改善箇所説明図

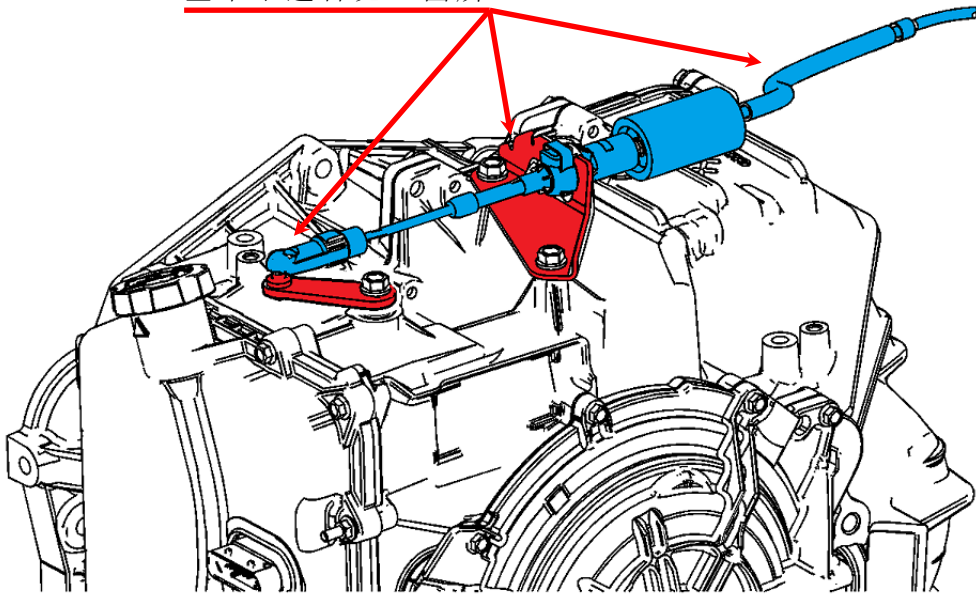
基準不適合発生箇所

自動変速機のトランスミッションシフトケーブルにおいて、車両製造時に不適切な取り廻し及び取り付けを行ったものがある。そのため、そのままの状態で使用を続けると、当該ケーブルが固定ブラケットから外れ、シフトレバーを操作しても変速できず、表示と異なるギヤに固定されるおそれがある。

全車両、当該ケーブルの取り廻し及び取り付け状態を確認し、必要に応じて修正を行う。

左ストラット部分に白色ペイントを塗布する。
